Oggetto: Ditta LATERLITE S.p.A. – Stabilimento di c.da Coccetta, Comune di Lentella (CH).

A.I.A. n. DPC026/245 del 17/11/2020 e A.I.A. n. DPC026/240 del 13/10/2022.

Trasmissione valutazioni di competenza.

Valutazioni tecniche, a riscontro della richiesta regionale n. 0263067/23 del 19/06/2023 acquisita al Protocollo ARTA con n. 27964 del 20/06/2023, inerenti osservazioni e proposte di modifica presentati dalla ditta Laterlite S.p.A. – Stabilimento di Lentella (CH).

Art. 8

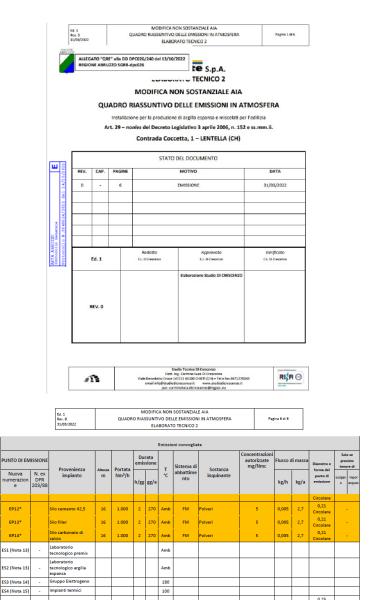
Infine, in relazione all'Art. 8 della Determina in oggetto, con riferimento specifico al documento "Laterlite D.D. n. DPC026_240 del 13_10_2022 Allegato QRE" presente in allegato, si richiede di eliminare la dicitura "* da autorizzare" relativa ai nuovi filtri E21, E22, EP11, EP12, EP13 ed EP14 in quanto oggetto di autorizzazione proprio nella Determina stessa (Art. 1 - Presa d'atto variante non sostanziale).

⇒ Si ritiene accettabile la richiesta della Ditta.
